設計及び工事計画変更認可申請書の一部補正について

高浜発電所第1号機

設計及び工事計画変更認可申請書の一部補正

2021年7月1日付け関原発第193号にて申請した設計及び工事計画変更認可申請書について、「Ⅱ．工事計画」及び「Ⅵ．添付書類」の記載の適正化、評価対象部位の追加、緊急時対策所建屋の評価結果を記載する号機の変更及び屋根板評価温度の変更に伴う修正のため補正する。

変 更 前	変 更 後	備 考
 <p data-bbox="516 1226 952 1251">第2-6図 緊急時対策所建屋の概略平面図 (E.L. <input type="text"/> m)</p> <p data-bbox="602 1608 834 1665">- T1-別添2-4-12 -</p>	<p data-bbox="1798 972 1837 982">—</p>	<p data-bbox="2377 936 2822 968">緊急時対策所建屋の削除に伴う変更</p> <p data-bbox="2377 1635 2496 1667">頁の削除</p>

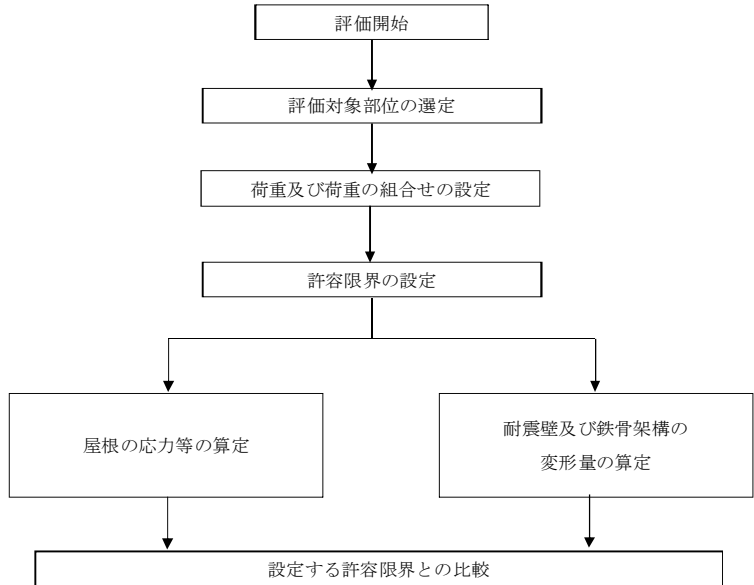
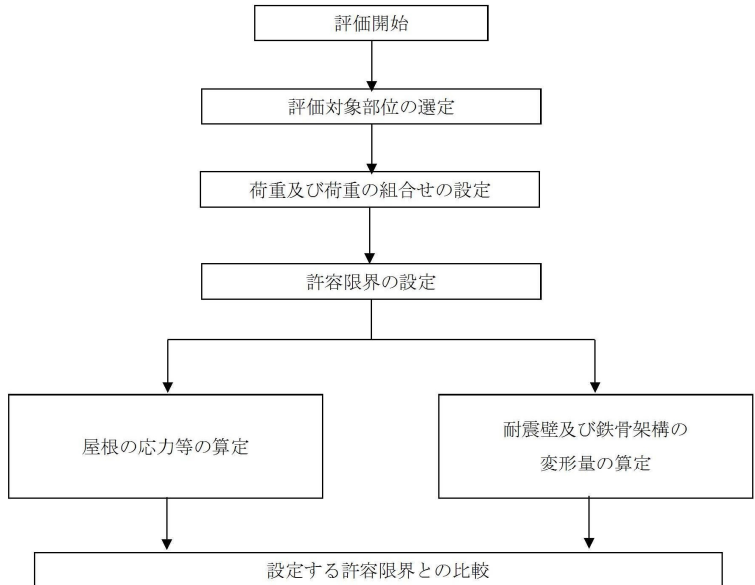
変 更 前	変 更 後	備 考
<div data-bbox="320 512 1160 1409" style="border: 2px solid black; padding: 10px;"><div data-bbox="365 548 1121 877" style="border: 1px solid black; height: 157px; margin-bottom: 10px;"></div><p data-bbox="679 884 801 909">(a) A-A 断面図</p><div data-bbox="365 982 1121 1312" style="border: 1px solid black; height: 157px;"></div><p data-bbox="679 1318 801 1344">(b) B-B 断面図</p><p data-bbox="575 1350 905 1375">第2-7図 緊急時対策所建屋の概略断面図</p></div> <div data-bbox="605 1608 836 1665" style="border: 1px solid black; padding: 2px; margin-top: 20px; text-align: center;">- T1-別添2-4-13 -</div>	—	<p data-bbox="2368 936 2822 968">緊急時対策所建屋の削除に伴う変更</p> <p data-bbox="2368 1633 2496 1665">頁の削除</p>
